瑞泉文苑二期方案变更

设计单位：广州博厦建筑设计研究院有限公司

1#楼三~十层平面图

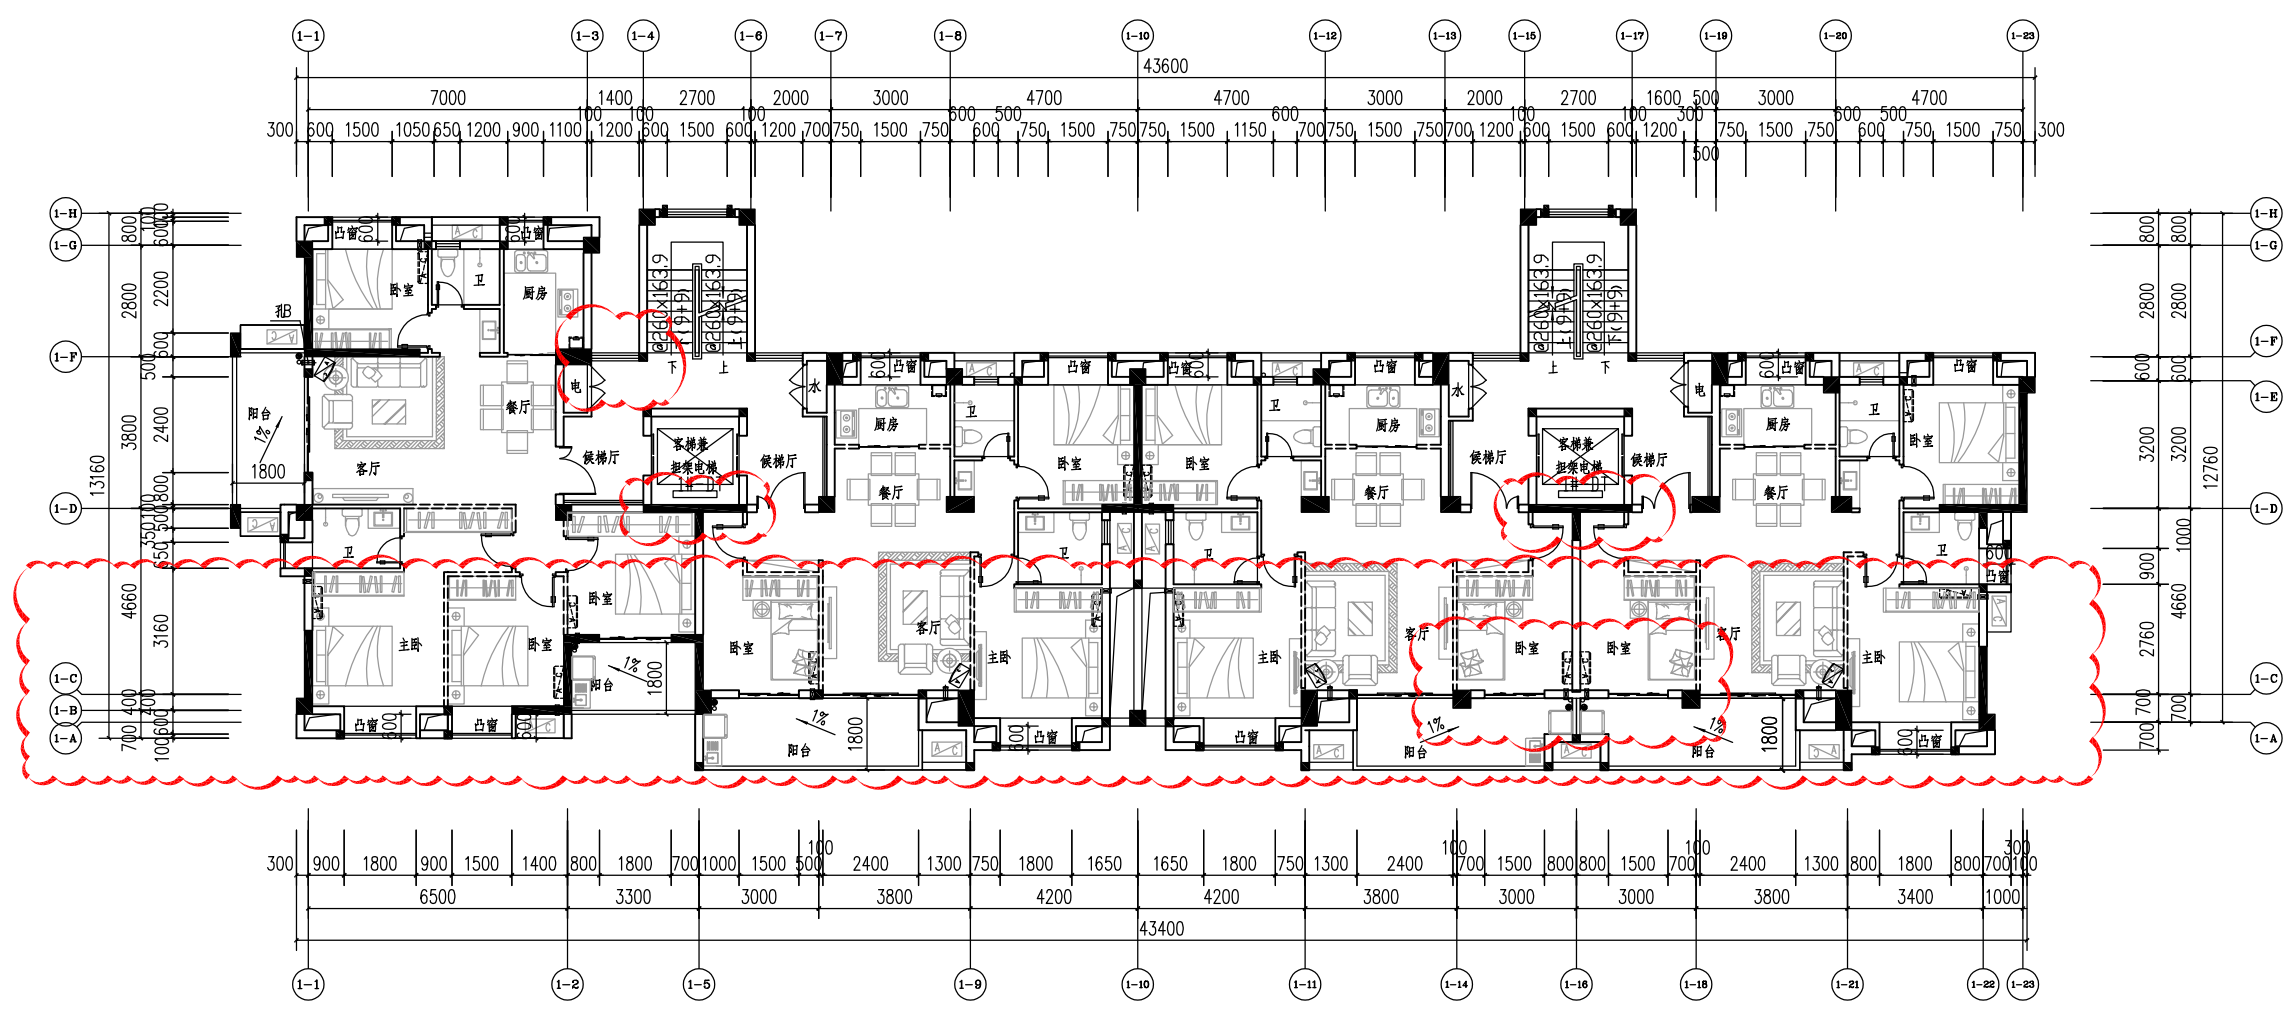
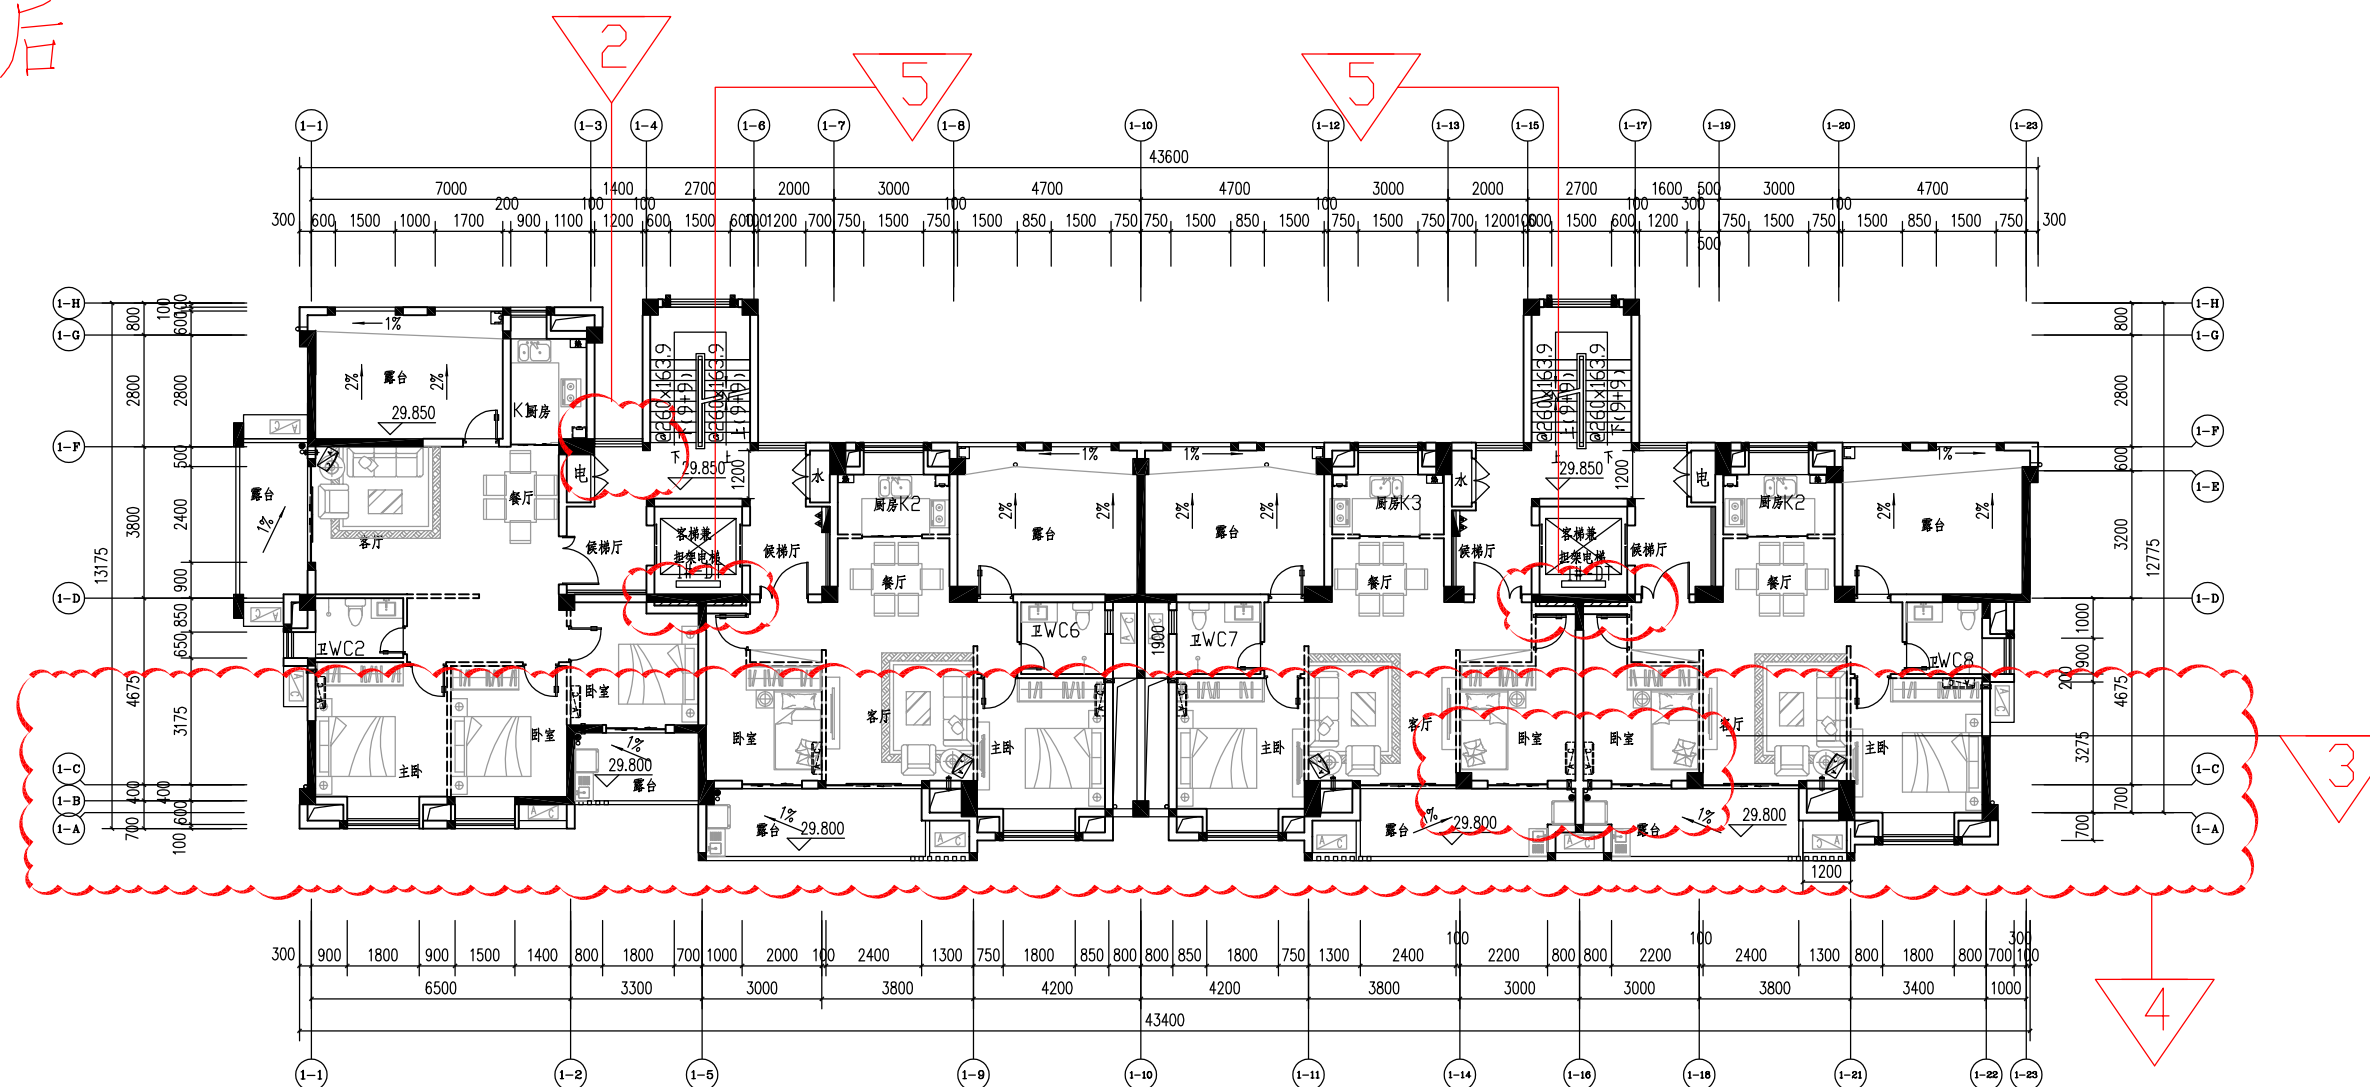
2. 图中①~④轴交①轴外墙往①轴方向移100mm
3. 图中①~④轴交①~④轴的柱子往①轴方向移250mm 与外墙平
4. 图中①~④轴交①轴柱往下移15mm, ①~④轴尺寸由4660mm 改为4675mm
5. 图中①~④轴交①~④轴、①~④轴增设一段电梯隔音墙

1#楼十一层平面图

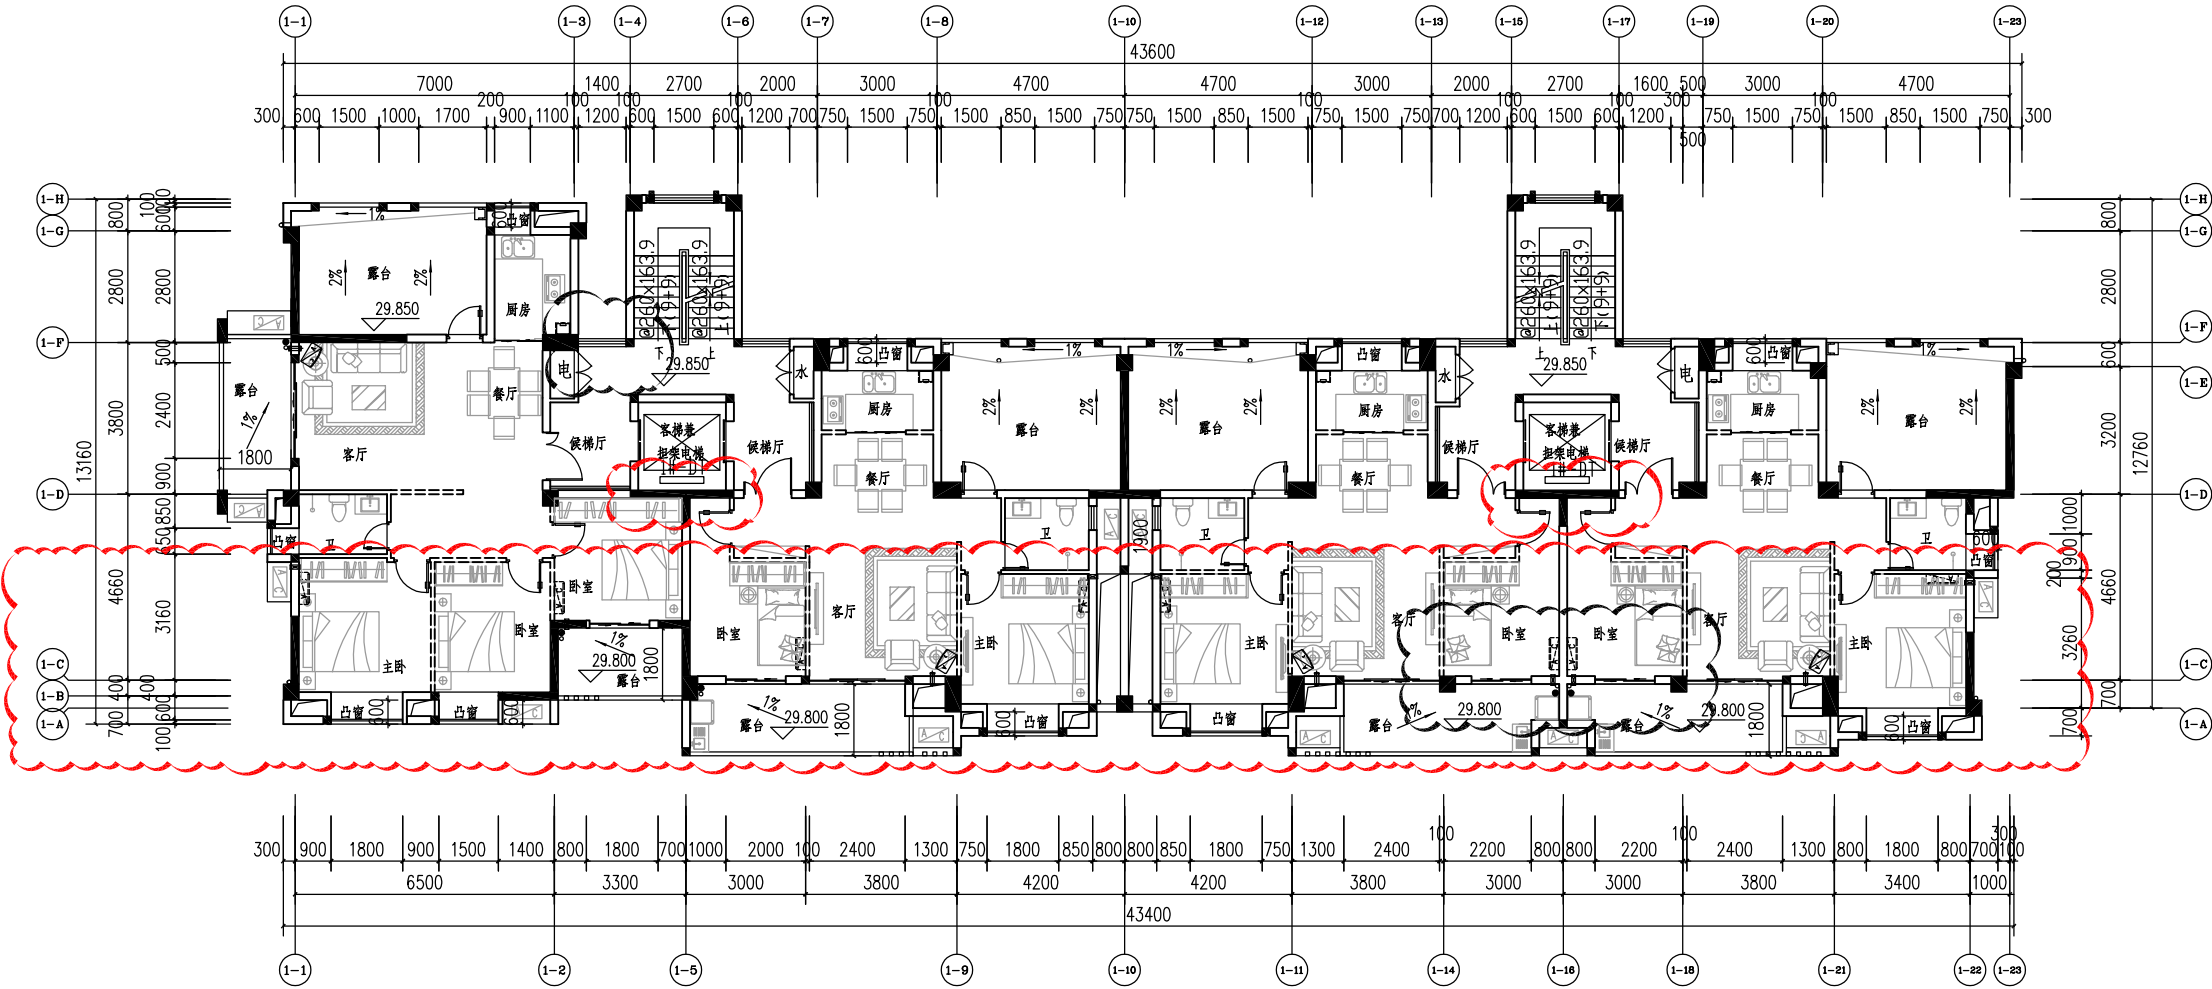
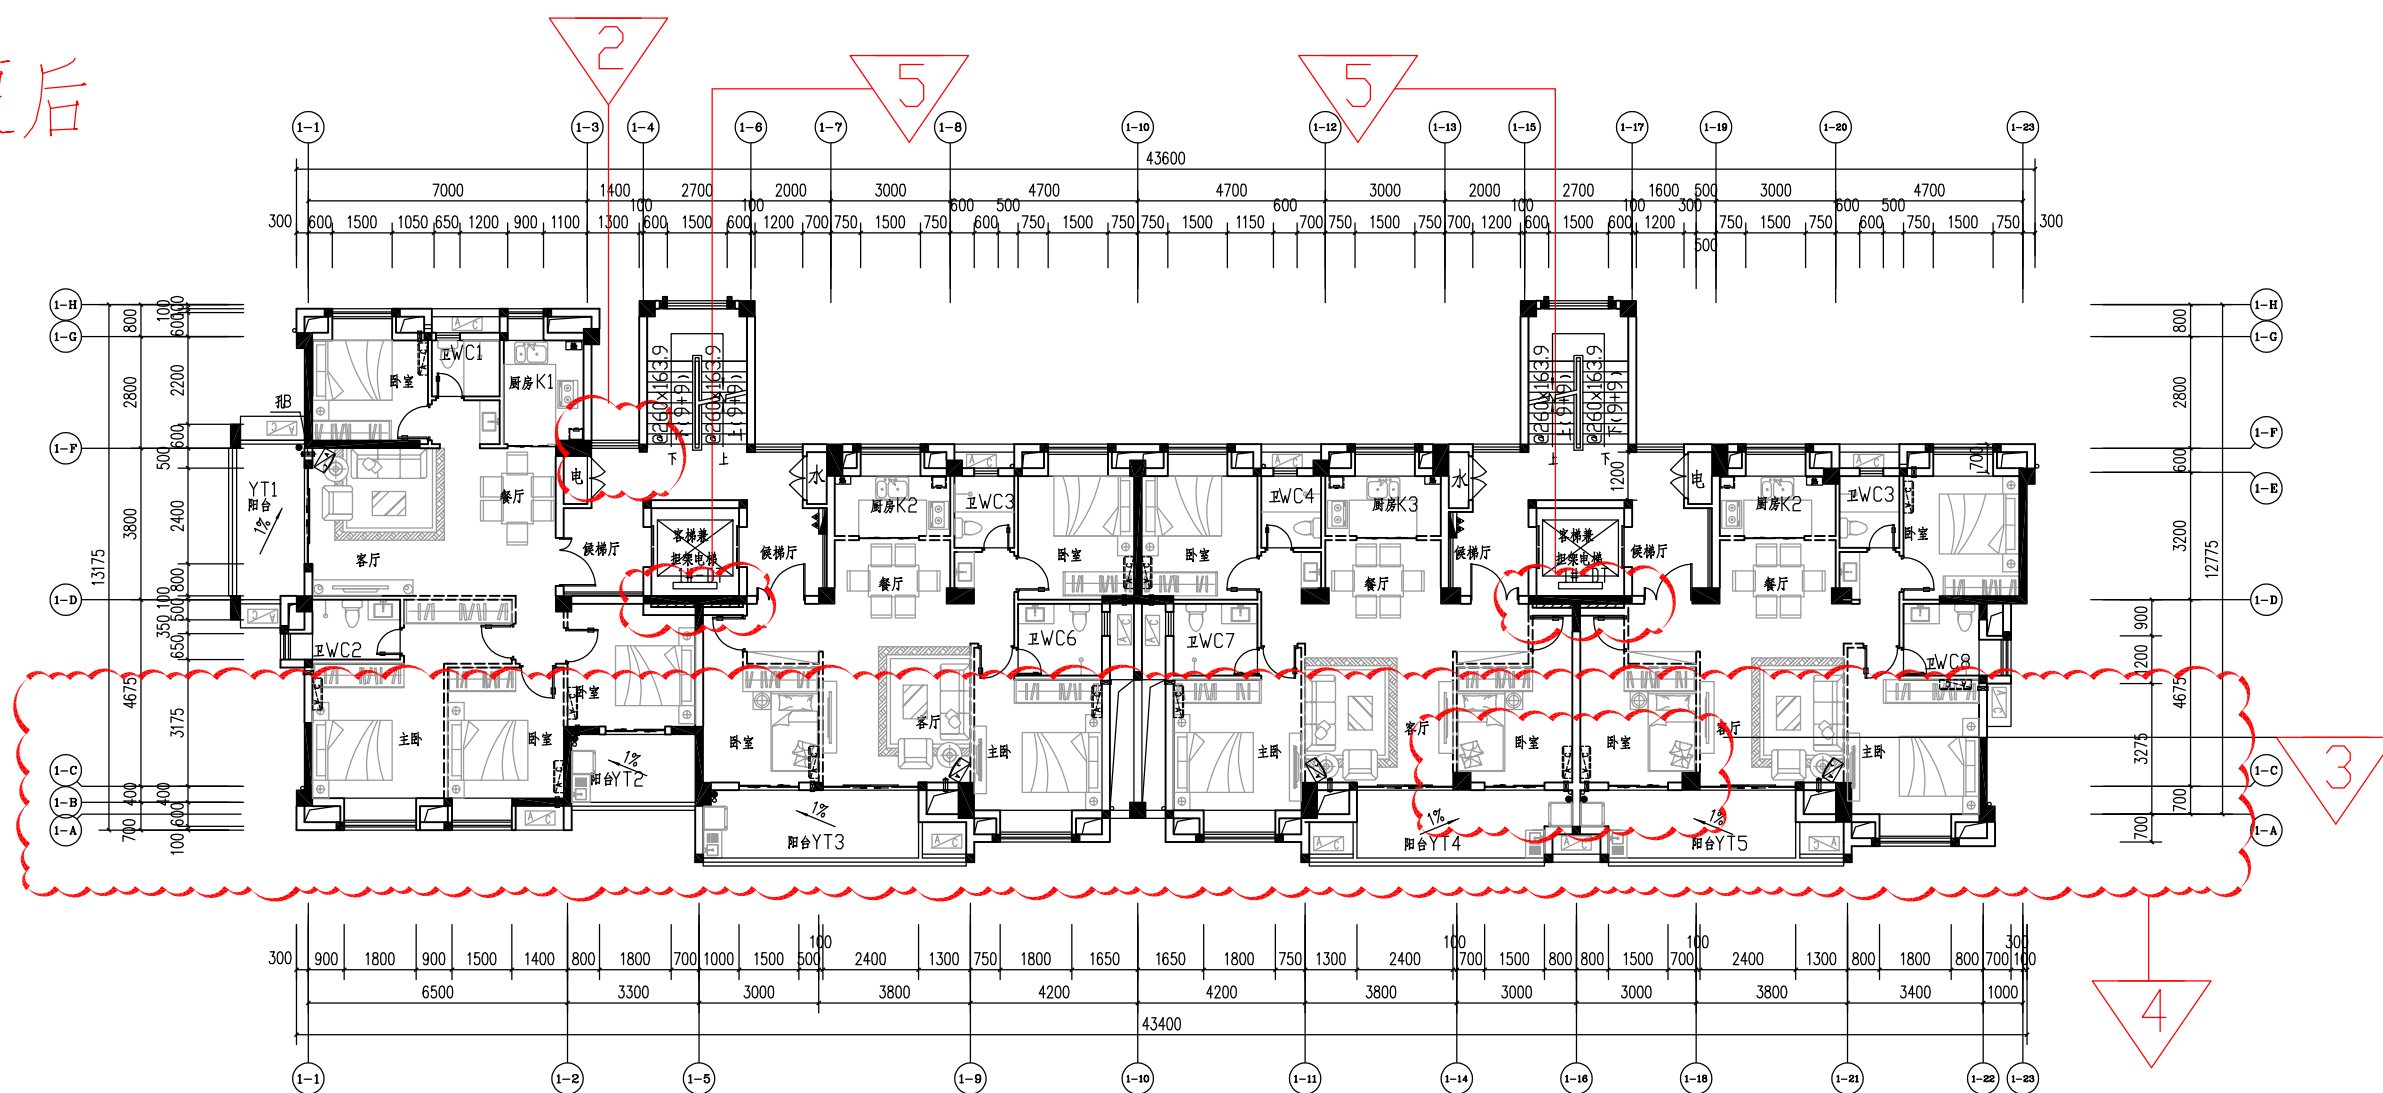
2. 图中①-3~①-4轴交①-F轴外墙往①-9轴方向移100mm
3. 图中①-10轴交①-14轴、①-18轴的柱子往①-D轴方向移250mm与外墙平
4. 图中①-D~①-B轴交①-B轴柱往下移15mm, ①-D~①-10轴尺寸由4660mm改为4675mm
5. 图中①-D轴交①-5轴、①-16轴增设一段电梯隔音墙
